Mission régionale d'autorité environnementale

**AVIS DÉLIBÉRÉ SUR LE PROJET DE
PISTE CYCLABLE MER – BRIÈRE
CARENE (44)**

n° PDL-2021-5800

Figure 2: impacts du tronçon n°4 sur les zones humides (source : étude d'impact page 251) et alternative non envisagée

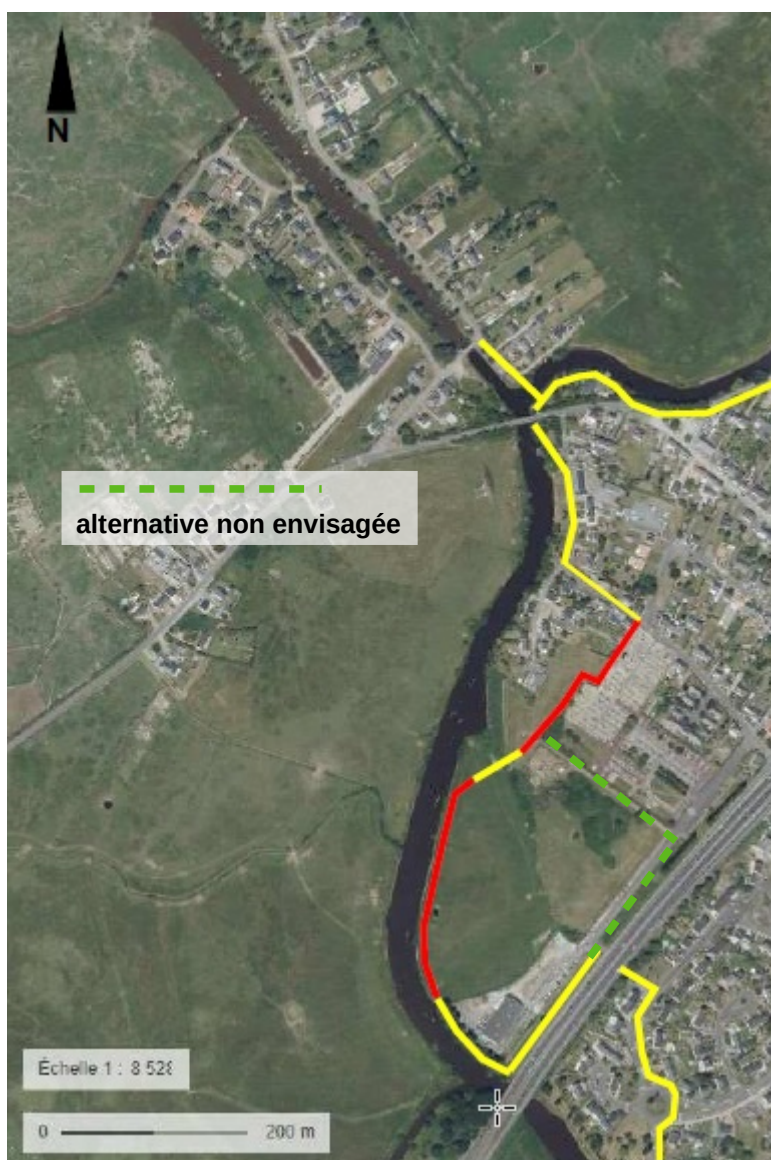
Concernant spécifiquement le tronçon n°4, au regard de ses nombreuses incidences, l'hypothèse d'un itinéraire qui ne longe pas le Brivet et ne traverse pas la prairie humide mais passe au plus près des espaces urbanisés mériterait d'être étudiée (cf. tronçon hachuré vert dans la figure ci-dessous).

La MRAe recommande de compléter l'analyse des variantes en intégrant le choix des revêtements, la possibilité de largeur de piste réduite, une hypothèse nouvelle concernant le tronçon n°4 ainsi qu'une conception du projet non plus en boucle mais axée sur la piste départementale en tant que colonne vertébrale des divers embranchements.

Concernant les Cyprès de Lambert, le dossier se doit d'étudier comme alternative au tronçon n°4 retenu, d'une part une hypothèse avec maintien des Cyprès quitte à réduire ponctuellement la largeur de la piste cyclable, d'autre part un itinéraire qui ne longerait pas le Brivet et rejoindrait le cimetière en collant au plus près des secteurs urbanisés. En l'état, en l'absence d'analyse comparative de telles alternatives, il n'est pas possible de se prononcer sur la qualité de la prise en compte des enjeux paysagers par le projet.

- **les alternatives au tronçon n°4 retenu permettant, le cas échéant, de ne pas supprimer l'alignement de Cyprès de Lambert le long du Brivet.**
